上海市普陀区桃浦科技智慧城（W06-1401单元）控制性详细规划082街坊实施深化（公众参与草案）

组织编制单位：上海市普陀区人民政府、上海市普陀区规划和自然资源局
规划编制单位：上海市城市规划设计研究院

一、项目概况

082街坊原图则

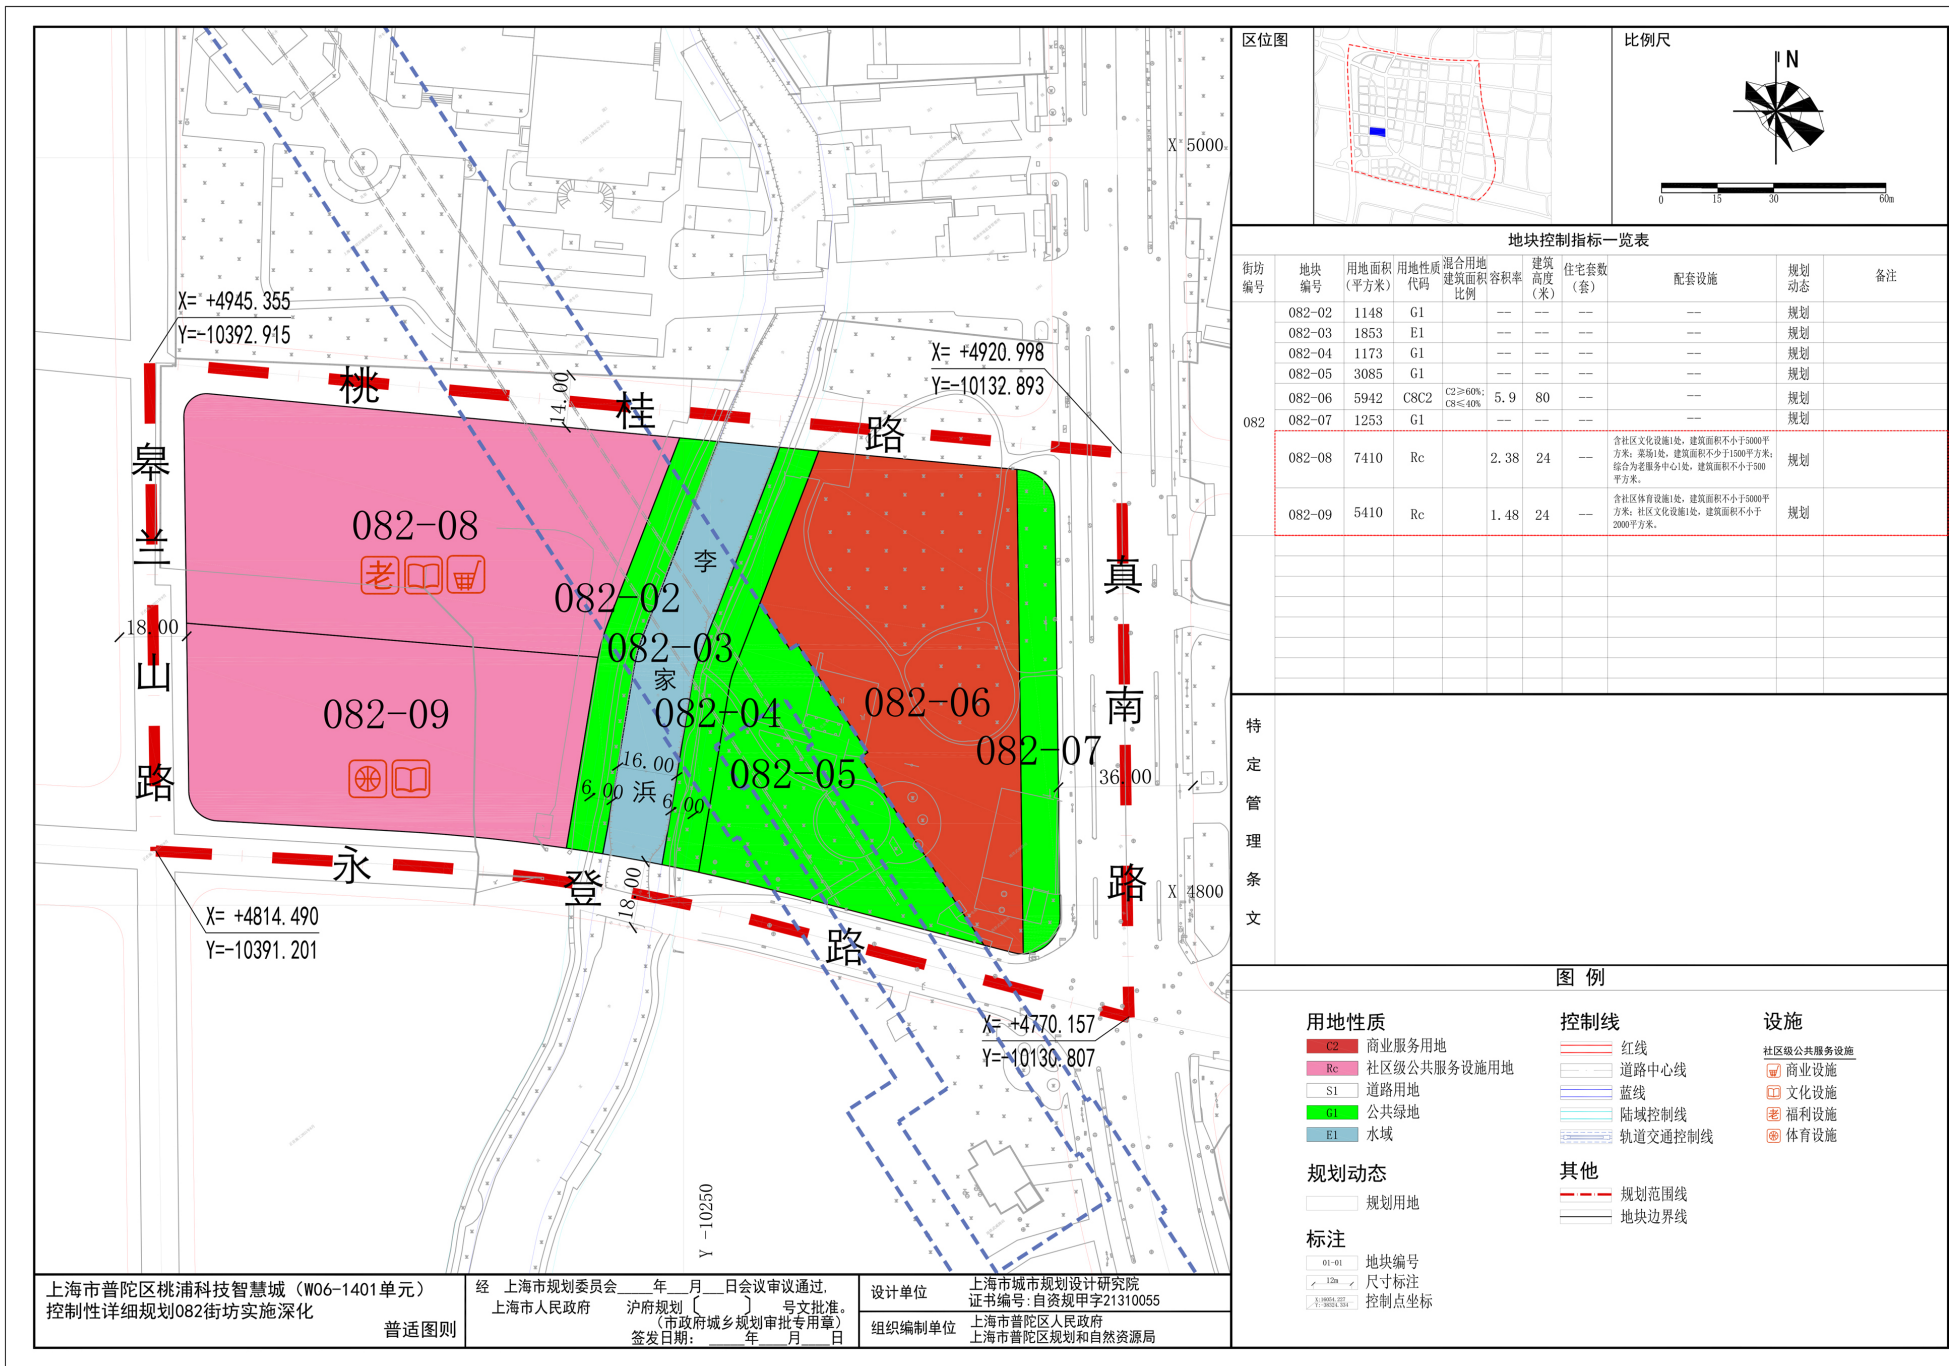
将082-01地块拆分为082-08和082-09地块，其中082-08地块用地面积7410平方米，082-09地块用地面积5410平方米。在保证082-08和082-09地块总建筑面积不变的前提下，将082-08和082-09地块容积率分别调整为2.38和1.48。082-08地块配套社区文化设施1处，建筑面积不小于5000平方米；菜场1处，建筑面积不少于1500平方米；综合为老服务中心1处，建筑面积不小于500平方米。082-09地块配套社区体育设施1处，建筑面积不小于5000平方米；社区文化设施1处，建筑面积不小于2000平方米。

调整后控制总图则

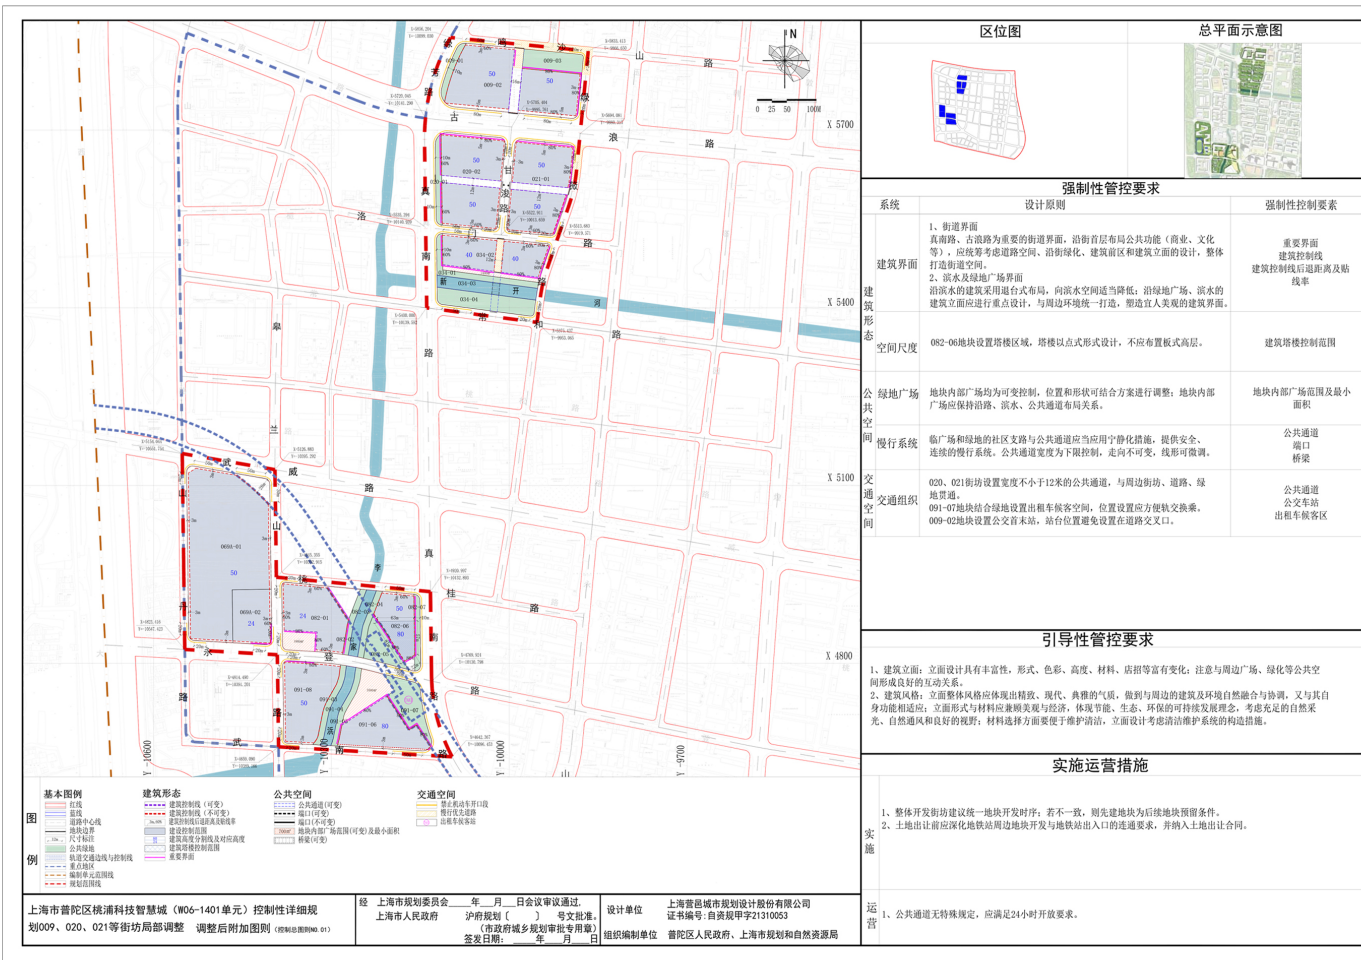
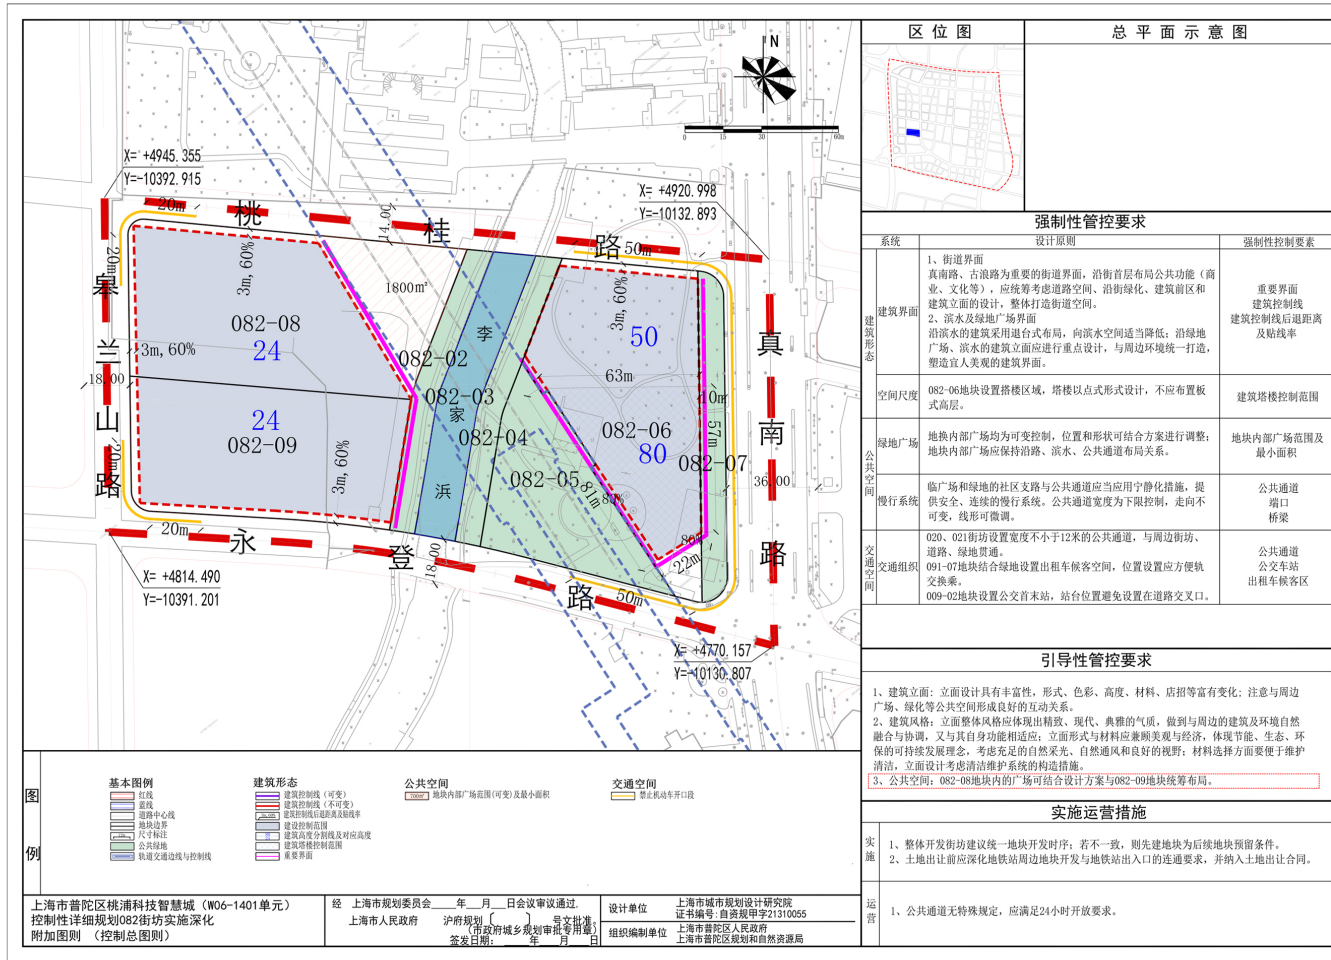
按普适图则对地块进行拆分。将广场调整至082-08地块，最小面积不变。082-08地块内的广场可结合设计方案与082-09地块统筹布局。

调整后地下一层分层控制图则

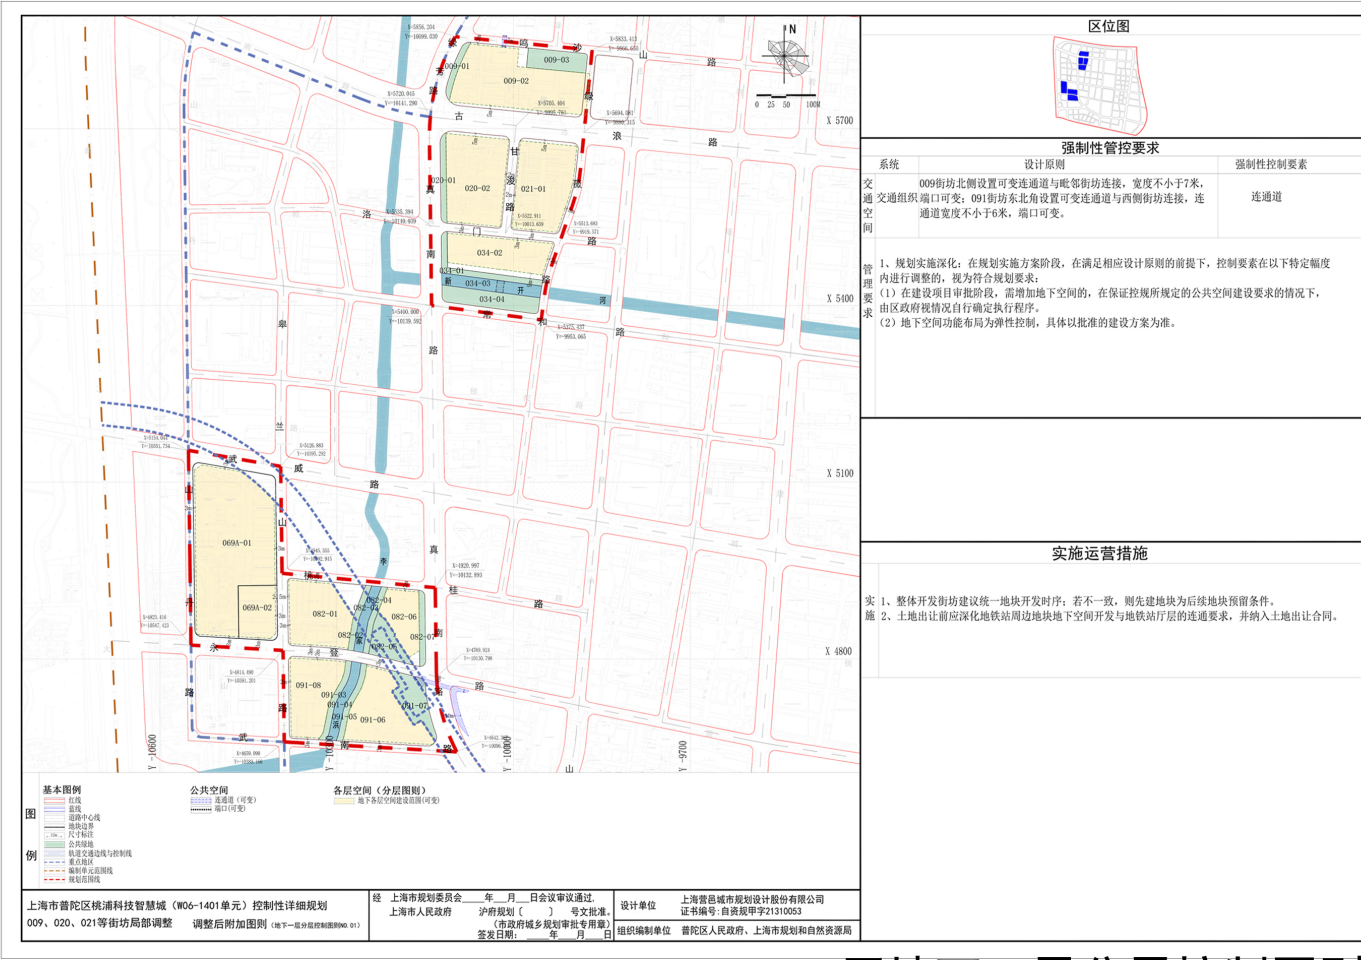
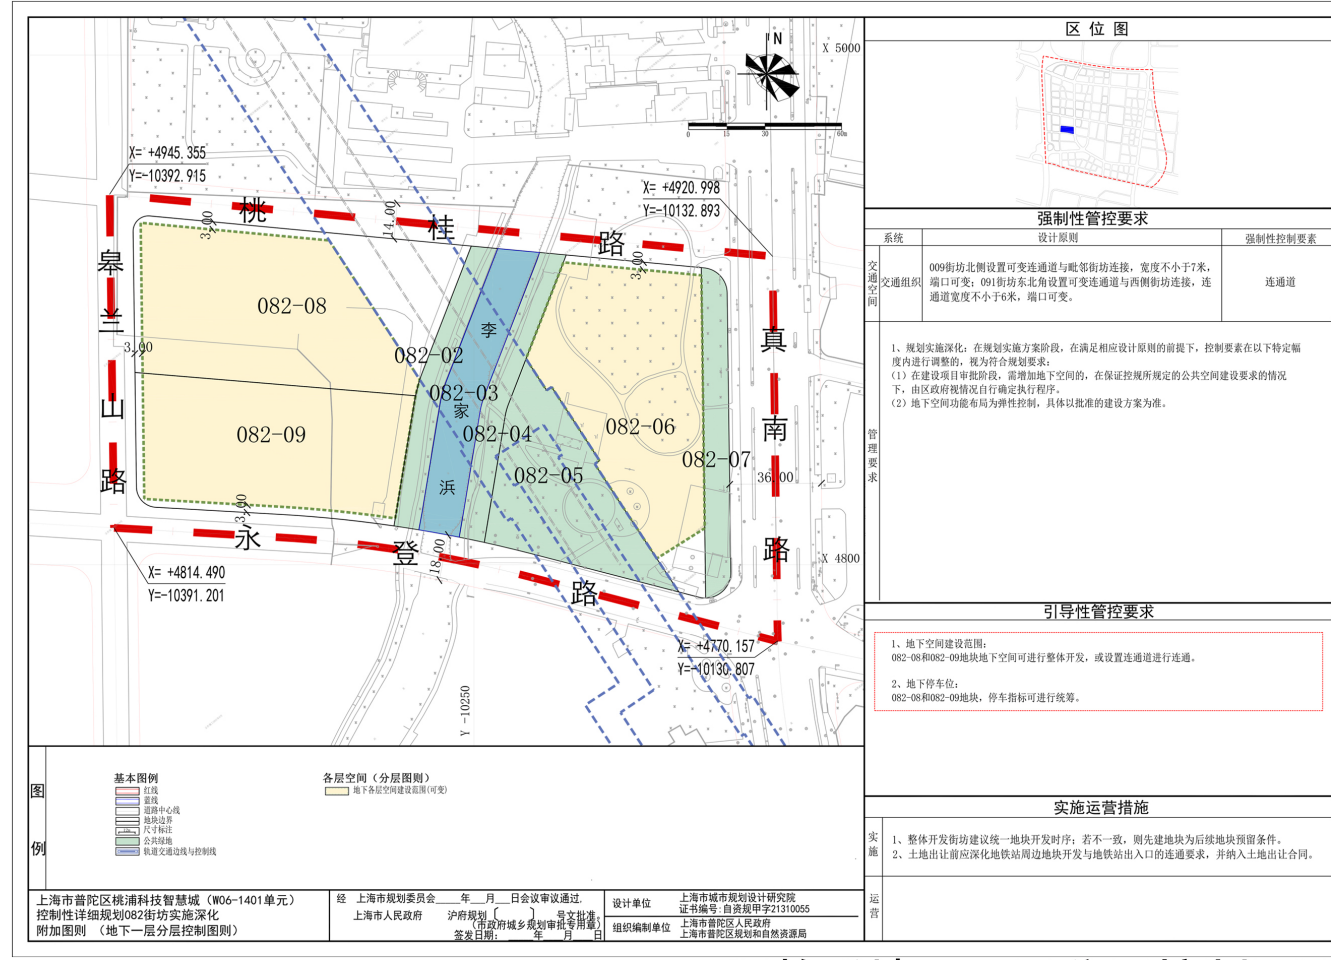
按普适图则对地块进行拆分。082-08和082-09地块地下空间可进行整体开发，或设置连通道进行连通。082-08和082-09地块，停车指标可进行统筹。
